Ändring av detaljplan för

Del av Juni 101:3, Kråpaviken (DP-93)

Njurunda, Sundsvalls kommun

SAMRÅDSREDOGÖRELSE

Exempel plankarta för ändring, akt 2180K-2024/9

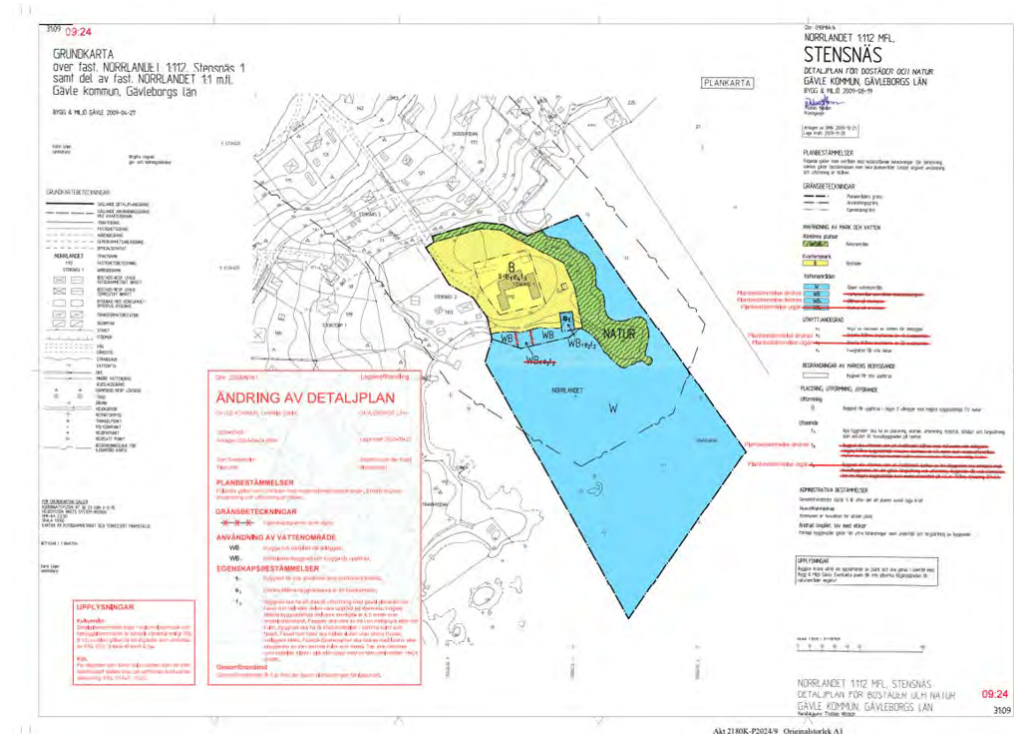
Lantmäterimyndigheten har synpunkter av utformningen av plankartan. Lantmäterimyndigheten anser att Boverkets rekommendationer ska följas; vilket innebär att en detaljplan gäller tills den upphävs, ersätts eller ändras. Ändring av detaljplan omfattar förändring, borttagande och införande av nya bestämmelser inom ett detaljplanelagt område samt upphävande av en geografisk del av en detaljplan. En ändring ska rymmas inom syftet för den ursprungliga planen. Det kan bara finnas en detaljplan för ett geografiskt område och det går därför inte att göra ändringsplaner, tilläggsplaner eller liknande som ska gälla tillsammans med den ursprungliga planen. Det innebär att ändringar görs i den ursprungliga planen vid en ändring av detaljplan.

Det finns risker med att digitalisera en egen ny plankarta i stället för att använda originalplankartan och göra ändringar i rätt. Original plankartan är den juridiskt gällande och om det sker felaktigheter kan det vara svårt att veta vilken av plankartorna som gäller för

Boverkets föreskrifter om detaljplan gäller också vid ändring av detaljplan. Enligt Boverkets föreskrifter (2020:5) om detaljplan – 2 kap. 1-2 §§ framgår att planavdelningen har möjlighet att digitalisera den ursprungliga planen i samband med en planändring. En sådan digitalisering innebär en tolkning av äldre beslutad information och skiljer sig därför från den digitala information som ska upprättas vid beslut om ändring. Om planavdelningen väljer att på något sätt redovisa den digitaliserade planen tillsammans med ändringen bör det tydligt framgå vilken information som hör till beslutet i det aktuella ändringsärendet och vilken som enbart är tolkad och digitaliserad information.

Detta för att det inte ska leda till osäkerhet till vad som är juridiskt gällande. När en ändring ska redovisas ska det alltid göras med den ursprungliga plankartan som grund, en tolkad detaljplan kan inte användas för detta.

Då Planavdelningen väljer att digitalisera en egen ny plankarta skapas två olika plankartor i akten som registreras i fastighetsregistret. Används originalplankartan finns samma plankarta i två versioner, en med rödmarkerade ändringar och originalplankartan i akten.

Om Planavdelningen väljer att använda en egen ny plankarta bör det ny egenskapsbestämmelserna redovisas med röd text så att man lättare kan se ändringarna.

Kommentar: Originalplankartan behålls i ursprungligt skick och ges ett nytt DP-nummer likt den digitaliserade planändringen.

Plankartan består dels av omtolkade bestämmelser, dels ändrade bestämmelser. Det är endast de ändrade bestämmelserna som blir juridiskt gällande på den "nya" digitaliserade plankartan. För de omtolkade bestämmelserna är det fortfarande ursprungskartan som är juridiskt gällande vid ett eventuellt överklagande eller författningsförslag. Då detta är en övergångsperiod väljer vi att göra det extra tydligt på plankartan genom att skriva vilka planbestämmelser som är omtolkade och vilka som är ändrade bestämmelser inklusive SFS-nummer.

*I denna planändring handlar det främst om att ändra byggrätten vilket innebär att användningsbestämmelsen **Bostäder** även berörs i sin helhet och därför väljer vi att digitalisera hela detaljplanen, alltså tolka om nu gällande bestämmelser samt göra ändringsbestämmelser.*

Ändringsbestämmelserna är juridiskt gällande och sparas ner i NGP (Nationella Geodataplattformen) men vid förvaltningsbeslut och eventuella överklaganden är det detaljplanen i original som är juridiskt gällande för de omtolkade bestämmelserna.

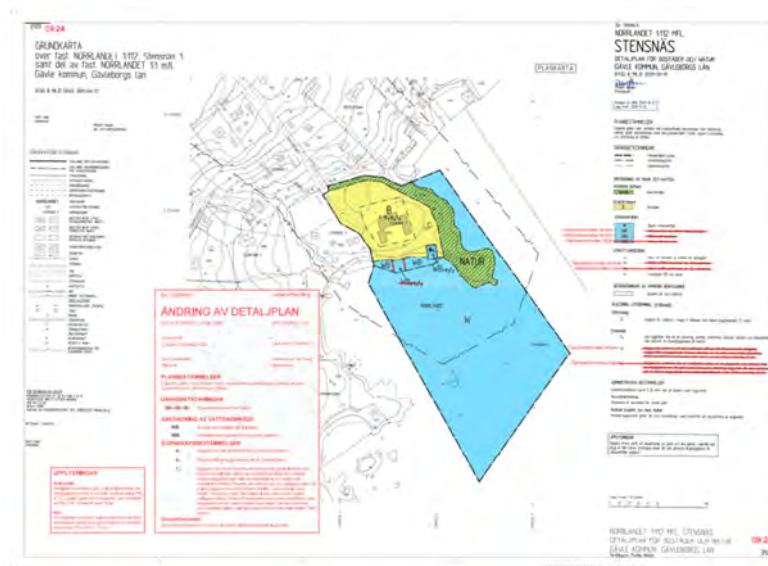
Lantmäterimyndigheten har synpunkter av utformningen av plankartan.

Lantmäterimyndigheten anser att Boverkets rekommendationer ska följas; vilket innebär att en detaljplan gäller tills den upphävs, ersätts eller ändras. Ändring av detaljplan omfattar förändring, borttagande och införande av nya bestämmelser inom ett detaljplanlagt område samt upphävande av en geografisk del av en detaljplan. En ändring ska rymmas inom syftet för den ursprungliga planen. Det kan bara finnas en detaljplan för ett geografiskt område och det går därför inte att göra ändringsplaner, tilläggsplaner eller liknande som ska gälla tillsammans med den ursprungliga planen. Det innebär att ändringar görs i den ursprungliga planen vid en ändring av detaljplan. Det finns risker med att digitalisera en egen ny plankarta i stället för att använda originalplankartan och göra ändringar i rött. Original plankartan är den juridiskt gällande och om det sker felaktigheter kan det vara svårt att veta vilken av plankartorna som gäller för

Kommentar: Utifrån de nya kraven som Boverket ställer angående digitalisering samt överföring till NGP (Nationella Geodataplattformen) har stadsbyggnadskontoret arbetat fram en planhandling för att så tydligt som möjligt redovisa planändringen.

- *Plankartan visar de planbestämmelser som gäller oavsett om det är en gammal planbestämmelse som tolkats om eller om det är en ny planbestämmelse som tillkommit genom just denna ändring. Ett SFS-nr har lagts till i slutet av varje planbestämmelse för att förtydliga vilken lagstiftning som gäller samt texten omtolkad respektive ändrad bestämmelse. Detta underlättar bland annat för bygglovhandläggarna vid en bygglovgivning och har tagits fram i nära dialog med bygglovavdelningen.*

- *Plankartan består dels av omtolkade bestämmelser, dels ändrade bestämmelser. Det är endast de ändrade bestämmelserna som blir juridiskt gällande på den ”nya” digitaliserade plankartan. För de omtolkade bestämmelserna är det fortfarande ursprungskartan som är juridiskt gällande vid ett eventuellt överklagande eller författningsförslag. Då detta är en övergångsperiod väljer vi att göra det extra tydligt på plankartan genom att skriva vilka planbestämmelser som är omtolkade och vilka som är ändrade bestämmelser inklusive SFS-nummer.*

- *Genom att hela plankartan digitaliseras blir det smidigt att spara ner både tolkade och nyttillkomna planbestämmelser i NGP och därmed har vi en digitaliserad plan som uppnår Boverkets krav. Planbeskrivningen fyller sitt syfte genom att beskriva detaljplanen och där redovisas tydligt vilka planbestämmelser som utgår eller tillkommer.*
